Mission régionale d'autorité environnementale
BOURGOGNE - FRANCHE - COMTÉ

**Avis de la Mission Régionale d'Autorité environnementale
de Bourgogne-Franche-Comté
sur le projet de centrale photovoltaïque au sol
sur la commune de Langeron (58)**

N °BFC-2023-4097

Figure 3: Carte de localisation des espèces de passereaux patrimoniales nicheuses (Etude d'impact p. 181)

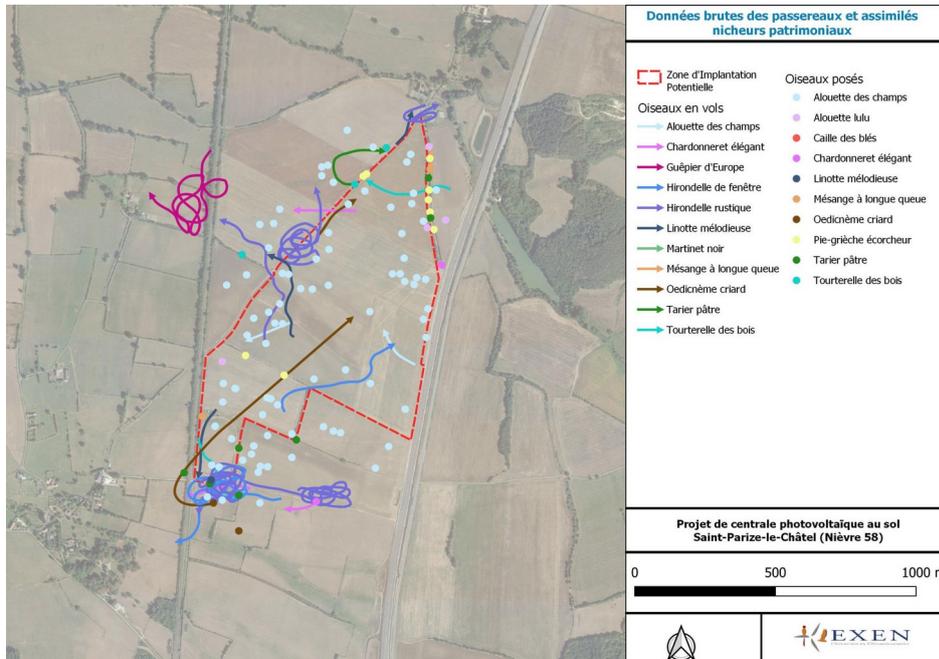
Les niveaux d'enjeux qualifiés dans le dossier pour les espèces d'oiseaux protégées paraissent sous-estimés au regard de leurs statuts et de la fonctionnalité de la Zip pour la reproduction et/ou l'alimentation de ces espèces. Certains éléments du dossier vont d'ailleurs dans ce sens puisque la synthèse des enjeux naturalistes au regard de la fonctionnalité écologique du site relève l'intérêt de maintenir une végétation herbacée et la présence des haies et des arbres isolés sur le site pour l'avifaune (EI p. 219). L'impact brut est aussi considéré comme fort pour l'habitat « haies et arbres isolés », sites favorables à la reproduction des oiseaux.

La MRAe recommande de revoir à la hausse le niveau d'enjeu pour les espèces d'oiseaux à statut de conservation menacé (en danger, vulnérables ou quasi-menacées) présents sur le site et de compléter les mesures ERC en précisant les mesures de gestion écologique qui seront appliquées, de mettre en oeuvre le dispositif de suivi écologique sur le long terme afin d'évaluer notamment l'impact du projet sur les espèces d'oiseaux protégées via une obligation réelle environnementale.

Figure 4: Carte de localisation du patrimoine protégé (Etude d'impact p. 356)

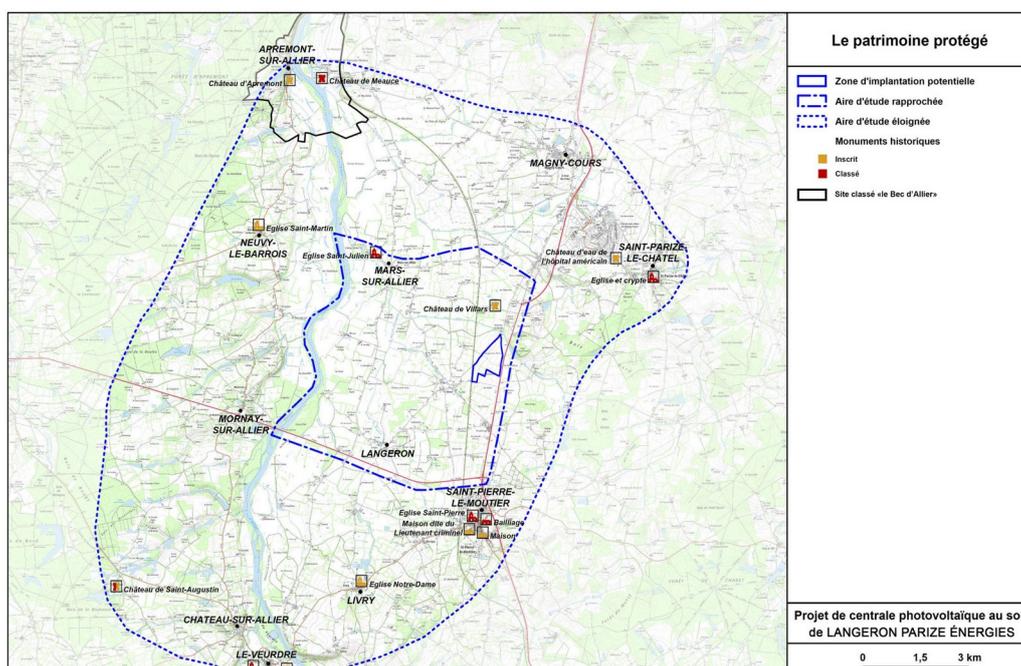
Compte-tenu des enjeux paysagers sur le secteur du projet, l'UDAP⁷ de la Nièvre a émis des réserves à la réalisation des travaux d'implantation des panneaux photovoltaïques dans son courrier daté du 4 mai 2021 (fourni en annexe, p. 403 de l'EI). En référence à ce courrier, le dossier cite la demande qui concerne l'écran végétal). Cependant, la mesure proposée de création d'un linéaire de haies en continuité des haies existantes ne permet pas de respecter la demande de l'UDAP de réaliser un écran végétal sur la totalité du périmètre du parc. L'épaisseur de l'écran végétal envisagé n'est pas précisée, le pétitionnaire affirme même qu'une épaisseur plus modeste que celle préconisée par l'UDAP peut réduire suffisamment les vues sur le projet (EI p. 369).

La MRAe recommande vivement de compléter la mesure d'accompagnement Mapp1 « Plantation d'une haie [basse] périphérique au nord et au nord-est » en y intégrant la plantation d'arbres de hautes tiges (type fruitiers) adaptées au changement climatique et plus globalement d'intégrer les mesures réclamées par l'UDAP qui visent à une meilleure insertion paysagère du projet.

Le Domaine de Villars (propriété privée composée de bâti et non bâti) se trouve à une distance d'environ 800 mètres de la Zip. Le dossier conclut maladroitement à l'absence de visibilité du projet depuis le domaine

en p. 350 de l'EI : « Aucune visibilité ni covisibilité n'est ainsi mise en évidence ». Pour le démontrer, le dossier s'appuie sur la présence d'écrans intermédiaires, sur la topographie plane de la vallée de l'Allier et sur la présence de motifs paysagers mais sans préciser les vues depuis le château pour lesquelles ces différents éléments paysagers interviennent. L'enjeu et l'impact pour le domaine de Villars sont qualifiés de faibles alors que les vues depuis le domaine de Villars⁸ montrent que la végétation ne suffit pas à masquer complètement la visibilité de la Zip (les perceptions sont seulement filtrées). En outre, la présence de la végétation n'est pas garantie sur la durée d'exploitation de la centrale photovoltaïque. Enfin, le domaine de Villars ne fait l'objet d'aucun point de vue en photomontage, notamment depuis les étages du château⁹.

La MRAe recommande de compléter l'étude d'impact afin de mieux étayer la qualification des enjeux paysagers et des impacts liés à la présence du domaine de Villars dans l'aire d'étude rapprochée et de proposer des mesures ERC adaptées.
